# 令和5年度第2四半期 原子力規制検査における指摘事項について

2023年11月22日  
九州電力株式会社

## ➤ 玄海原子力発電所3、4号機 火災感知器の不適切な設置

## ➤ 玄海原子力発電所3、4号機 系統分離対策を行う火災防護対象機器等選定時の誤った火災影響評価による火災防護対象機器等の系統分離対策の不備（第1四半期からの継続案件）

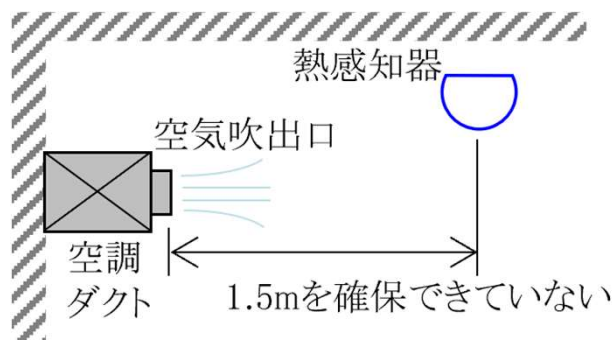
① 3号機 68台 / 約5700台  
4号機 29台 / 約2700台

現在、当該火災感知器について、消防法を満足する位置への移設工事を進めています。

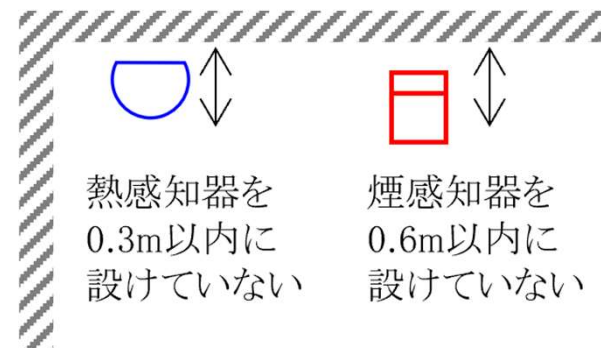
② 3号機 51台 / 約5700台  
4号機 26台 / 約2700台

### 3. 誤った火災影響評価による火災防護対象機器等の系統分離対策の不備(2/4)

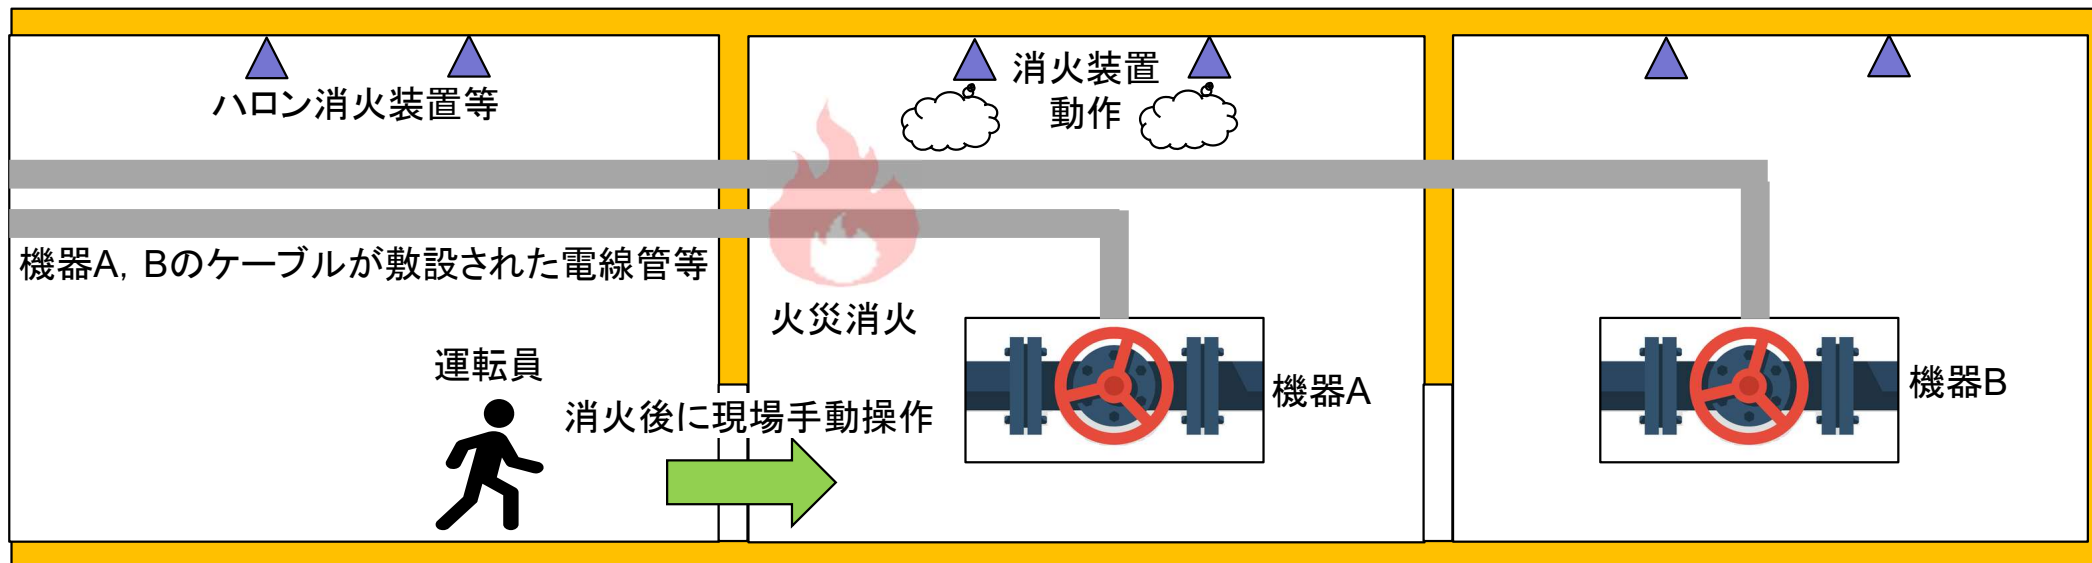
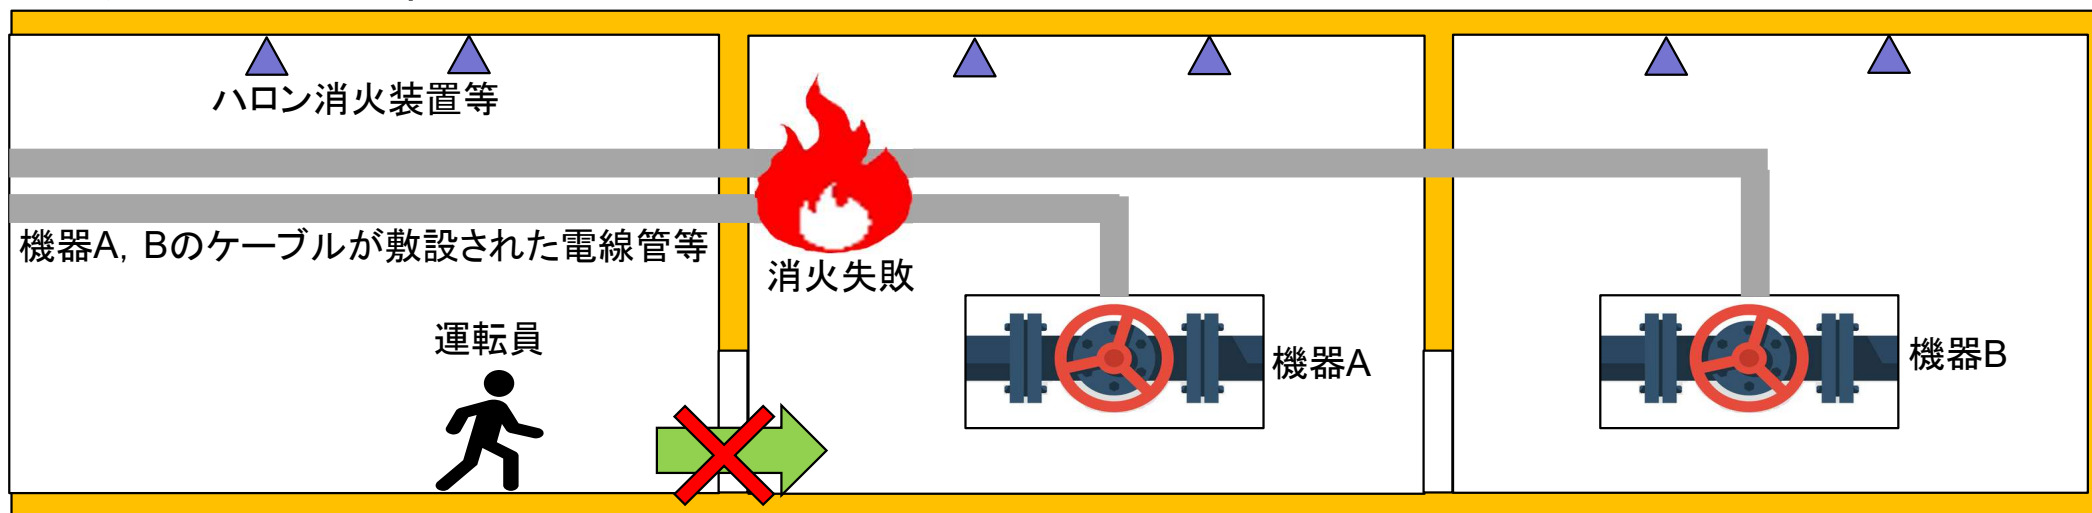
- これまで当社は、火災によりケーブルが燃えて中央制御室から遠隔操作できなくなった場合に備え、運転員が現場にて機器を手動操作することを別の手段として用意し、火災区画と運転員のアクセスルートが重なる場合は、火災消火後に現場手動操作を行うこととしていました。

- しかし、消火の失敗等により現場へアクセス出来ないリスクを考慮する必要がありました。  
(誤った火災影響評価)

現在、誤った火災影響評価による系統分離対策の不備があった電線管等について、中央制御室からの遠隔操作ができるようにケーブルが敷設された電線管等へ耐火材等による系統分離対策工事を進めています。
